Número de Informe: 820/2019
5 de marzo de 2020

Resumen Ejecutivo
Informe Final N° 820, de 2019
Municipalidad de Cauquenes

INFORME FINAL N° 820, DE 2019, SOBRE
INSPECCIÓN A LAS OBRAS DEL
CONTRATO "CONSTRUCCIÓN PARQUE
RÍO TUTUVÉN, CAUQUENES, CÓDIGO
BIP N°: 30.125.331-0", A CARGO DE LA
MUNICIPALIDAD DE CAUQUENES.

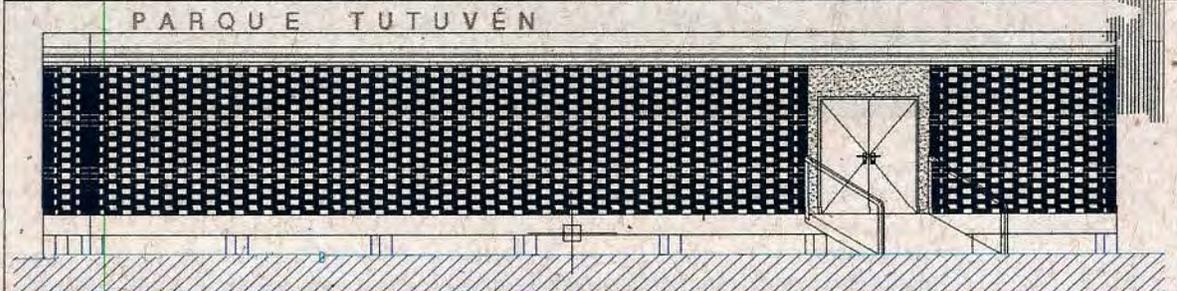
N°	PARTIDA/ ACTIVIDAD/ MATERIA	DETALLE	HALLAZGO	NORMA VULNERADA	RESPALDO
desde la recepción del presente informe.					
2	Postes cónicos de 4m. (62 Unidades)	<p>Una vez apernado el poste se procederá a colocar una capa de hormigón de 5 cm., para proteger los pernos de anclaje, cubriendo una superficie de 0,50 x 0,50 m, en una dosificación de 170 Kg cem/m³.</p> <p>Se solicita que estos postes indicados en los planos sean pintados con pintura electroestática, color a definir por la I.T.O.</p>	<p>De la inspección en terreno se advirtió que, los postes cónicos de 4 metros instalados, presentan -en su base- pernos de anclaje expuestos a la intemperie, los cuales no habían sido cubiertos por la capa protectora de hormigón de 0,50 m x 0,50 m especificada, además, tampoco se advirtió, a esa data, la aplicación de la pintura electrostática según lo fijado en las EE.TT.</p> <p>Pese a lo anotado, la ejecución de dicha partida había sido aceptada y pagada en un 100% por la ITO, en el EEPP N°3, de 17 de mayo de 2019.</p>	Numeral 5.3.11.2, de las EE.TT, aprobadas mediante decreto exento N° 8.452, de 2018, de la Municipalidad de Cauquenes.	Anexo N°3, Fotografía N° 9.

9	Ejecución de modificaciones sin aprobación del Mandante.	Para autorizar modificaciones al contrato que impliquen cambios al proyecto recomendado y descrito en los antecedentes de licitación, la	Se constató que las obra extraordinarias: Relleno Estructural Sector Vereda y Muticancha, Suministro Solera Tipo Manquehue, Acceso Vehicular Mirador, Barandas Sector Gaviones, Retiro Árbol	Numeral 3.7.4, de la Resolución (A) N° 70, de 2018, que Aprueba el Convenio Mandato Proyecto	Anexo N°3, Fotografía N°s 1, 10, 15, 16, 17, 18 y 19. Decreto exento

Fotografía N°	12
Fecha captura	13-09-2019
Contenido	Imagen superior modulo proyectado, imagen inferior modulo ejecutado. Se advierten modificaciones en tipo hilada de albañilería y tipo fundación.

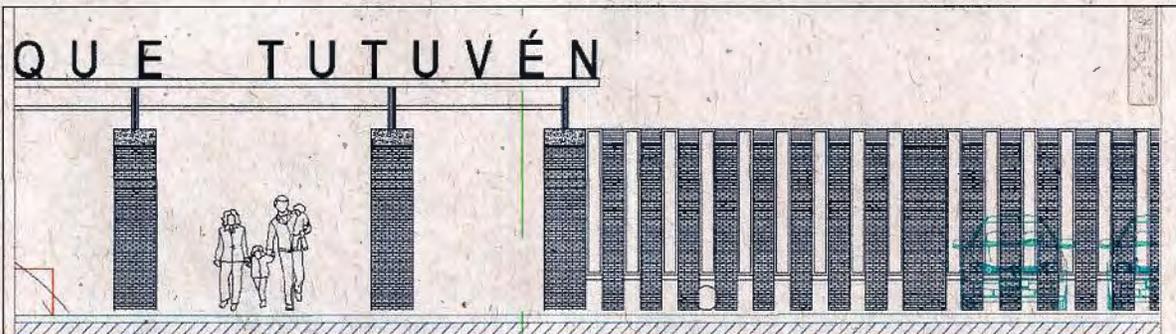
N°	PARTIDA/ ACTIVIDAD/ MATERIA	DETALLE	HALLAZGO	NORMA VULNERADA	RESPALDO
RESPUESTA SERVICIO	DEL	<p>La entidad edilicia indica que, en relación al ítem 3.2 "Modulo de Información", se vio en la necesidad de realizar cambios, puesto que lo planteado en el proyecto aprobado, distaba y no presentaba concordancia entre planos de arquitectura y de ingeniería, los cuales cabe destacar, no existieron a la vista de la ITO hasta el 10 de abril de 2019, es decir, 30 días posteriores a la entrega de terreno, momento en que el Sr. Felipe Correa, arquitecto de fundación COSMOS hace llegar estos datos, a través de correo electrónico. Agrega que, el 15 de abril de esa anualidad, esa fundación envía un croquis, en que se precisa una "posible solución", sin mayores datos constructivos, sin dimensiones de elementos a utilizar, planteando la instalación de albañilería sobre un perfil canal, sin medidas; destacando que todo eso fue un croquis, sin aprobación estructural.</p> <p>Añade que, en relación a la materialización del nuevo módulo y sus costos, como ejemplo, en ítems hormigones se tiene un aumento de 26 m a 41 m y la enfierradura utilizada en todos los elementos de hormigón, lo que genera un aumento de costos. Así, a su juicio, la ejecución del proyecto planteado inicialmente, no era realizable, no contaba con aprobaciones estructurales, y la solución ejecutada, ha sido lo más cercano a una edificación que cumple los parámetros de estabilidad, seguridad, etc.</p> <p>Enseguida, sostiene que, respecto de la realización del cierre perimetral, suponía la ejecución de pilares de hormigón armado, cada 29 cm de distancia, para posteriormente ser revestido por enchapes, por lo que la ITO, en conjunto con la empresa contratista y el GORE Maule, evaluó la realización de dicho elemento, siendo poco viable la ejecución y pensando en la posterior durabilidad de los enchapes solicitados, determinando un cambio en base a pilares estructurados de albañilería, con cimiento corrido y la concreción y/o realización de 3 pilares más, para crear portón de acceso.</p> <p>Destaca también, que el proyecto aprobado en su desglose de Cierre Perimetral, no consideró, por ejemplo, moldajes necesarios para concretar la obra, asimismo, en la modificación, se consideraron elementos y/o partidas necesarias para poder llevar a cabo una correcta ejecución de los trabajos.</p> <p>Finaliza puntualizando que, el desarrollo de estas dos partidas en cuestión mantiene el fundamento original de las obras, generando dos elementos con estructuración sólida y conocida, lo cual fue producto del desarrollo de proyectos sin fundamento claro, coherente y que estuviese a la vista de los oferentes antes de la postulación.</p>

N°	PARTIDA/ ACTIVIDAD/ MATERIA	DETALLE	HALLAZGO	NORMA VULNERADA	RESPALDO
CONCLUSIÓN		<p>Lo informado sólo ratifica lo representado, por lo que se mantiene la observación puesto que, si bien resulta atendible la necesidad de modificar los trabajos en beneficio del proyecto e incluso la necesidad de ejecutar obras extraordinarias para una adecuada terminación de los trabajos, no se advierte el fundamento práctico de haber reemplazado todas las partidas de los ítems mencionados por obras extraordinarias, más aun si los nuevos trabajos, según señala la misma entidad "mantiene el fundamento original de las obras". (C)</p> <p>En tales circunstancias, la autoridad comunal, en el ámbito de sus competencias y del deber de ejercer el control jerárquico permanente de las unidades de esa repartición y del personal de su dependencia, deberá adoptar las medidas que correspondan -en contrataciones como la de la especie- a fin de que, en adelante, se entregue oportunamente a los proponentes información técnica completa que guarde debida coherencia entre sí y con el proyecto a ejecutar y no como aconteció en la especie. Sin perjuicio de lo anterior, se debe considerar lo observado en el proceso sumarial solicitado.</p>

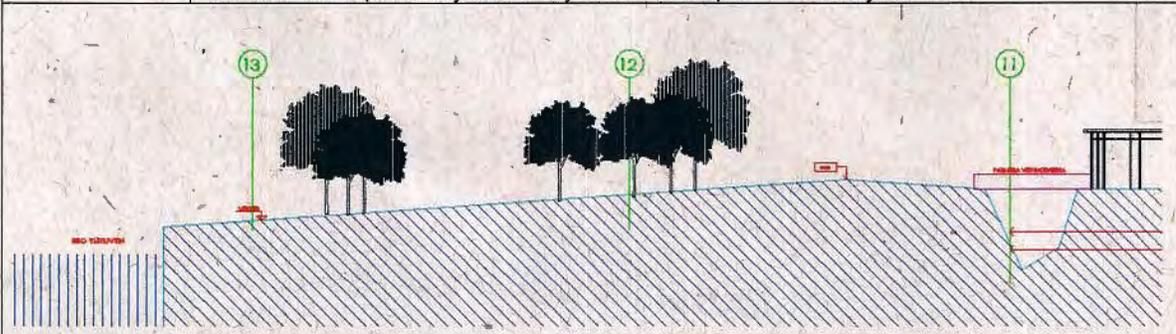
8	Incorporación de partidas extraordinarias sin fundamento.	El contratista deberá consultar en su propuesta todos los elementos o acciones necesarias para la correcta ejecución y terminación de cada partida, aun cuando no aparezca su descripción, detalle o especificación expresamente indicados en estas especificaciones o en los planos.	Se constató que, mediante el decreto exento N° 6.704, de 2019, el municipio aprobó, entre otras, obras extraordinarias por la suma de \$131.653.182, incluyéndose -entre ellas- el ítem OE#7; "Nuevo Cierre Perimetral Parque", cuyo desglose contiene las partidas N°s 13.1 a 13.11, no obstante, no se verifica la debida justificación para incluir las partidas N°s 13.1, 13.2, 13.3 y 13.4, relativas a fundaciones y 13.10, sobre detalles del parrón de acceso, puesto que, de la lectura armónica del proyecto técnico aprobado, éstas resultan labores que se encontraban incluidas dentro del costo pactado en las partidas N°s 4.8.1; Pilares de Hormigón Armado y 4.8.5; Estructura Metálica Parrón Acceso, de modo que su incorporación como tareas independientes,	Letra a) del Capítulo I y numeral 4.1.8, de las EE.TT, aprobadas mediante decreto exento N° 8.452, de 2018, de la Municipalidad de Cauquenes.	Decreto exento N° 6.704, de 2019, de la Municipalidad de Cauquenes. Oficio ORD. N° 149, de 2019, de la Municipalidad de Cauquenes. Oficio ORD. N° 2.860, de 2019, del Gobierno Regional del Maule.

Nº	PARTIDA/ ACTIVIDAD/ MATERIA	DETALLE	HALLAZGO	NORMA VULNERADA	RESPALDO
			sin efectuar las disminuciones respectivas en dichas partidas, implicó en la práctica un aumento del 41,4% respecto del costo total del cierre original, situación que además conculca los principios de equilibrio económico y de enriquecimiento sin causa que deben observarse en todo convenio de carácter conmutativo.		
RESPUESTA SERVICIO	DEL	<p>En sus descargos la autoridad comunal, señala que la partida "Nuevo Cierre Perimetral" incluyó un desglose acorde a la estructuración de este cierre, destacándose: la disminución de la partida 4.8.1 Pilares de Hormigón Armado y la partida 4.8.5 Estructura Metálica Parrón de Acceso. Además, se consideraron los ítems necesarios para la estructuración de pilares de hormigón armado revestidos con albañilería fiscal, en disposición de sogá y su estructuración con fundación corrida, muy distante a lo planteado inicialmente, que era aislada.</p> <p>Agrega que, el ítem 4.8.5, fue disminuido, pero posteriormente se incorporó en el "Nuevo Cierre Perimetral" con el mismo valor contratado, por lo tanto, no hubo variación en este punto y no hubo aumento cuantitativo.</p> <p>Enseguida, aclara que, en la partida 4.8.1, de las EETT, se indicó que "...Los pilares se construirán de la misma forma que lo descrito en el punto 3.2.4, Hormigón armado, de las presentes especificaciones", lo cual era inviable, ya que el punto 3.2.4, es un ítem desglose de la partida general 3.2, "Modulo de Informaciones"; por lo tanto, la generación de este Nuevo Cierre Perimetral, debió incluir las partidas o ítems indicados para su ejecución.</p> <p>En síntesis, concluye que -en la especie- no ha existido un aumento arbitrario, además, de que dicho cierre perimetral se ha extendido hasta la vereda de Vía 1.1, aumentado considerablemente su extensión respecto a lo proyectado inicialmente.</p>
